工程指示 / 要求簡箋(E.I.)

工程指示編號：EI / 2254 / 20

工程編號：J - 852

工程名稱：亞皆老街中電

工程名称: 亞皆老街 / 佛沙窗(M02B)
图名: W5/T3A組裝圖
图号: W5/T3A

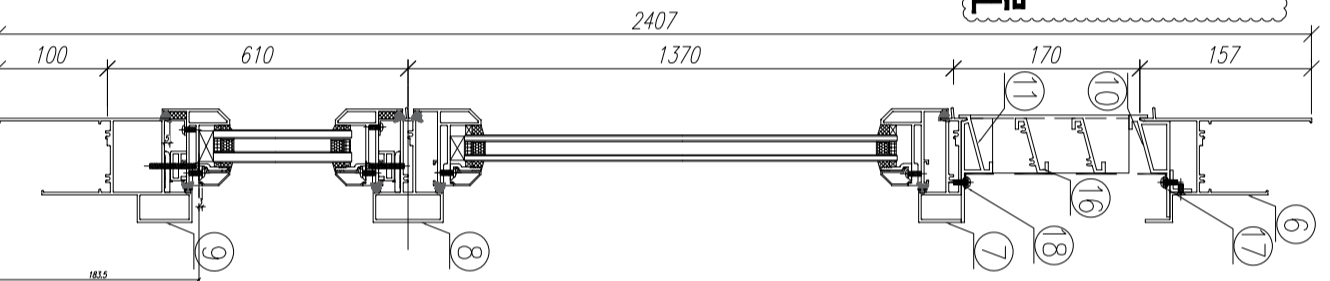
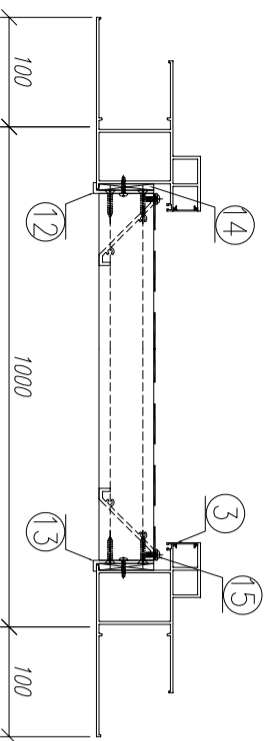
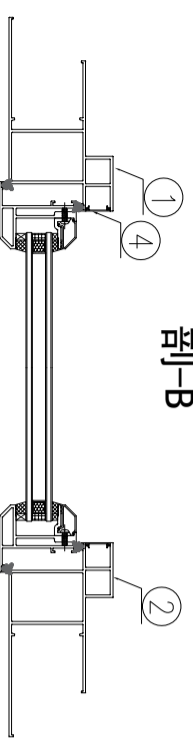
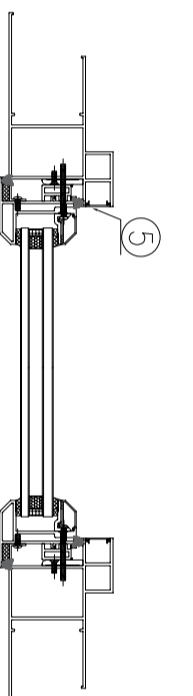
I 版: 修改 W5-T3A 水線碼。

水線碼位置

名稱	70生窗邊框	制圖	JASON	2020.06.22	修改	A	B
材料	X85759	復核	WHS		日期	2020.08.21	2020.08.25
顏色	UCT806812XL-3	批准			圖號	PW01-04

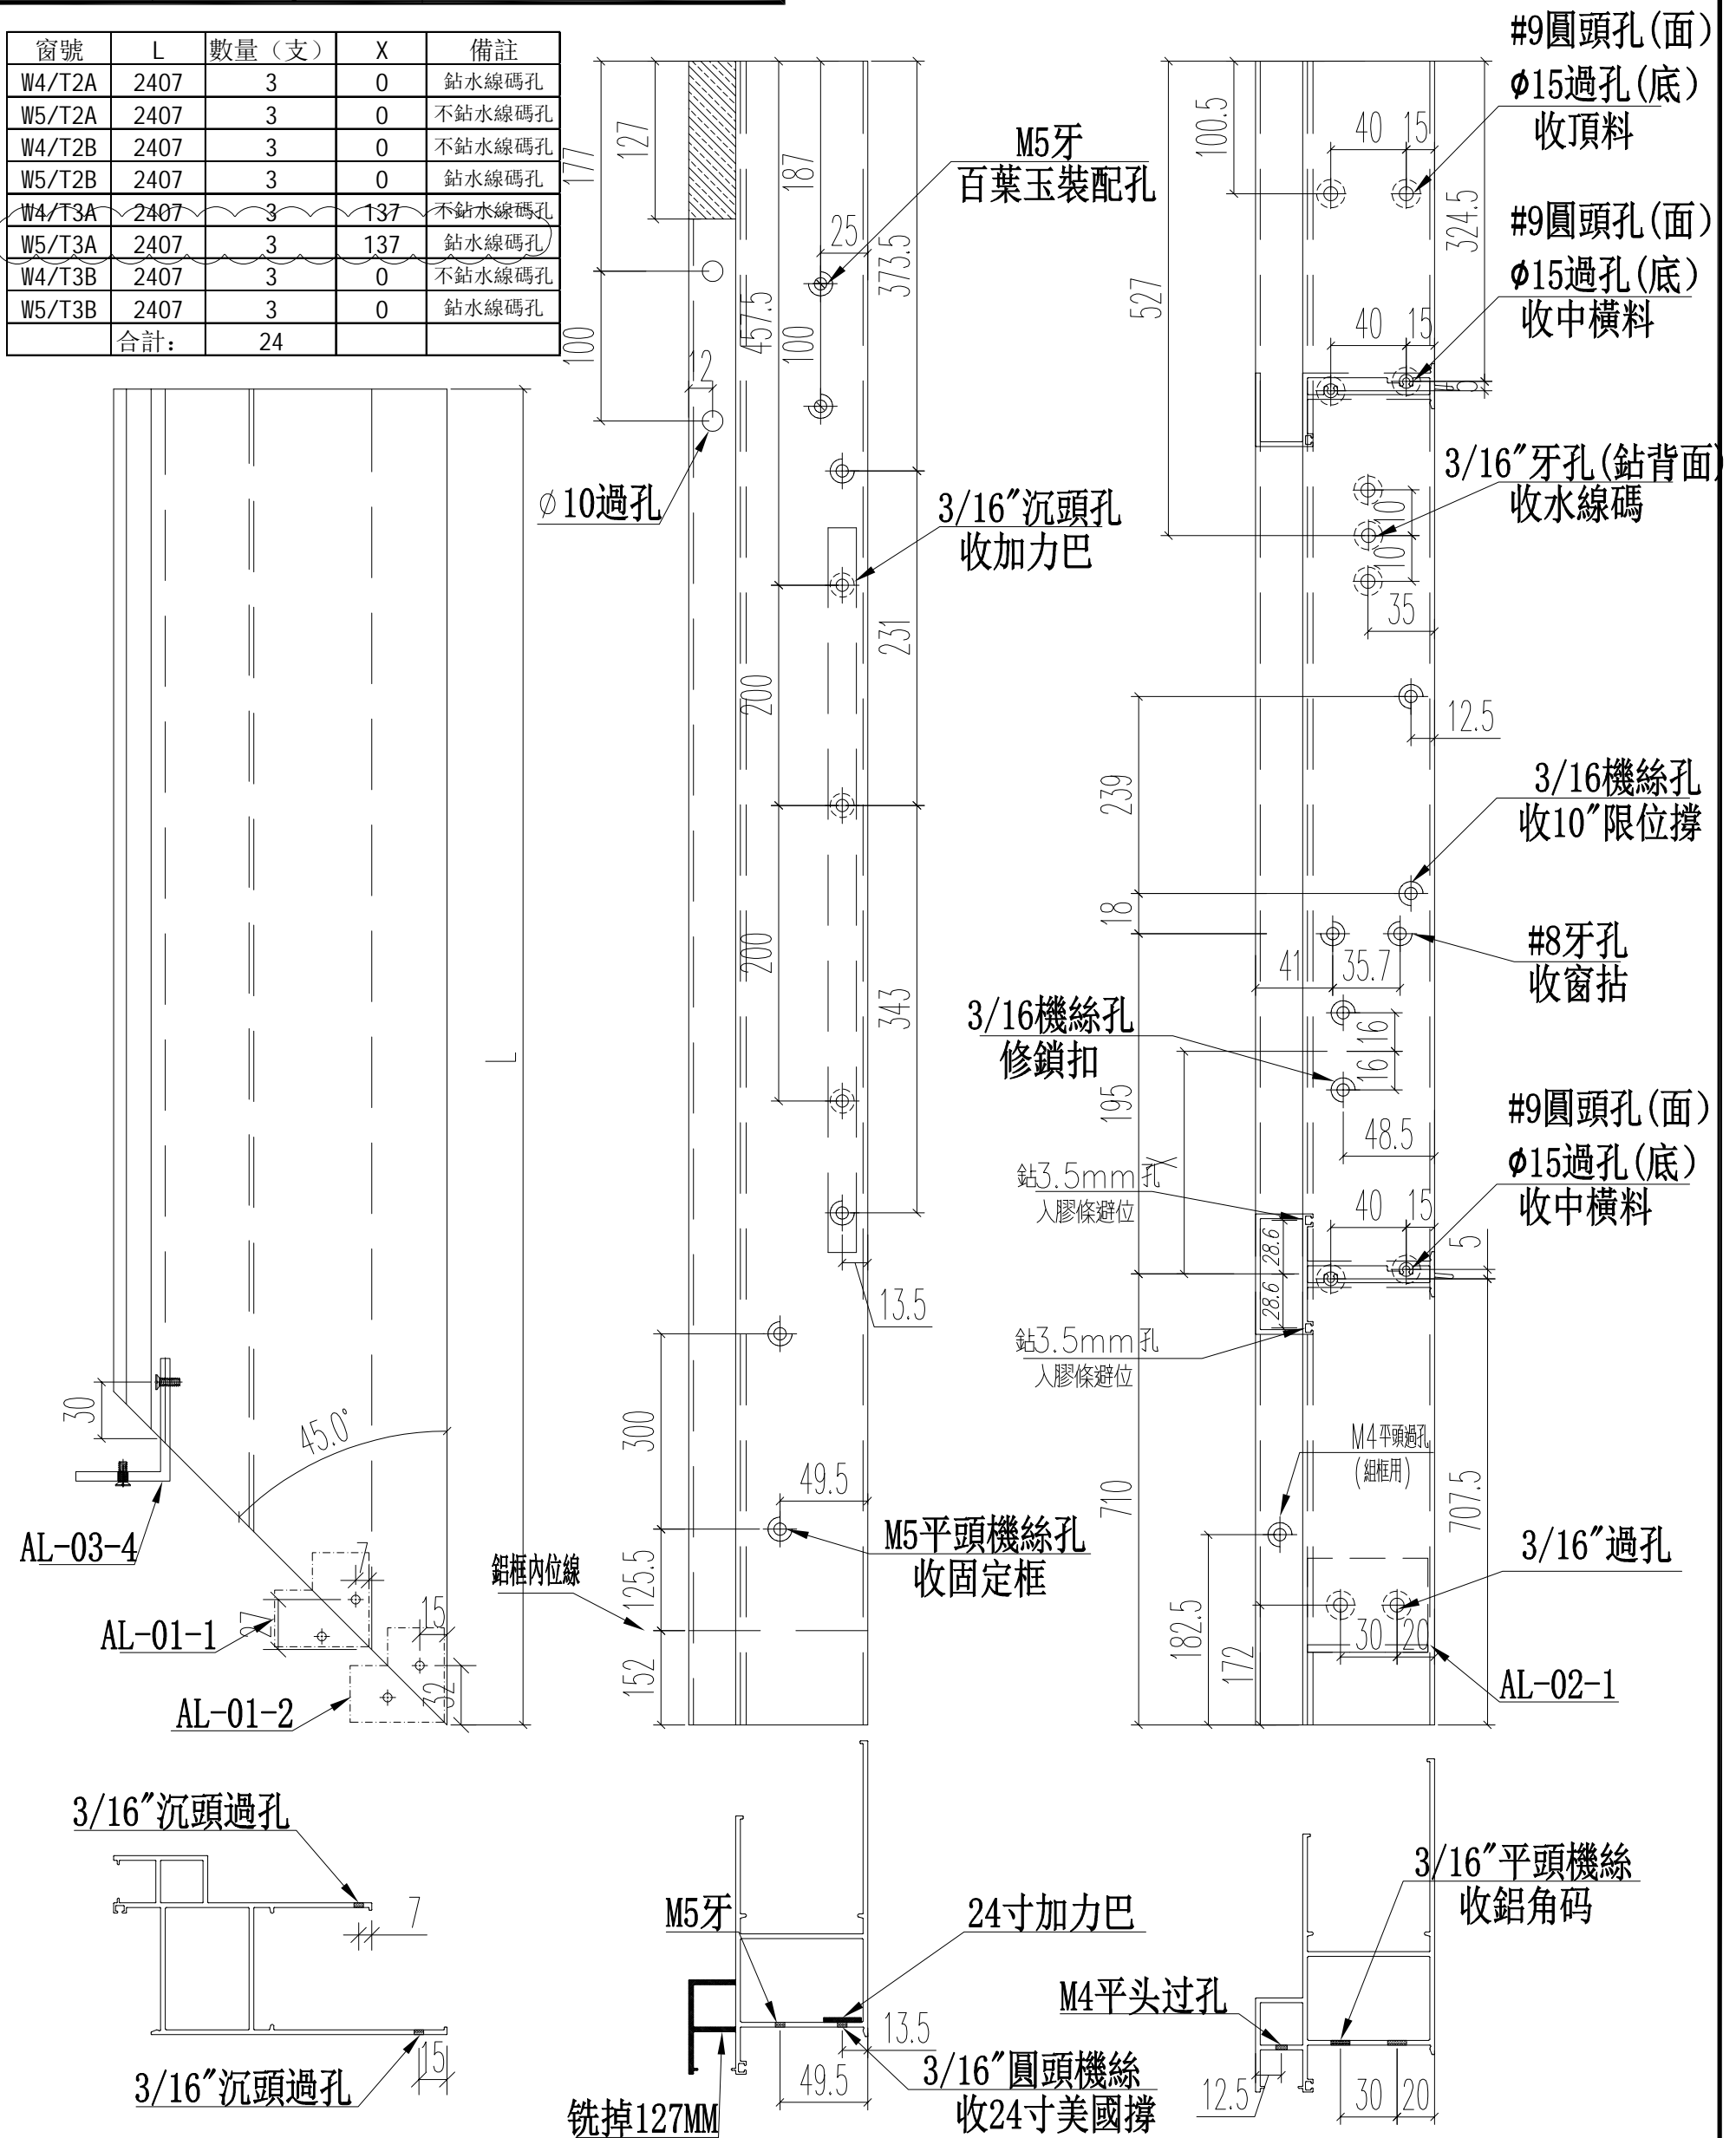
窗號	L	數量 (支)	X	備註
W4/T2A	2407	3	0	鉗水線碼孔
W5/T2A	2407	3	0	不鉗水線碼孔
W4/T2B	2407	3	0	不鉗水線碼孔
W5/T2B	2407	3	0	鉗水線碼孔
W4/T3A	2407	3	137	不鉗水線碼孔
W5/T3A	2407	3	137	鉗水線碼孔
W4/T3B	2407	3	0	不鉗水線碼孔
W5/T3B	2407	3	0	鉗水線碼孔
合計:		24
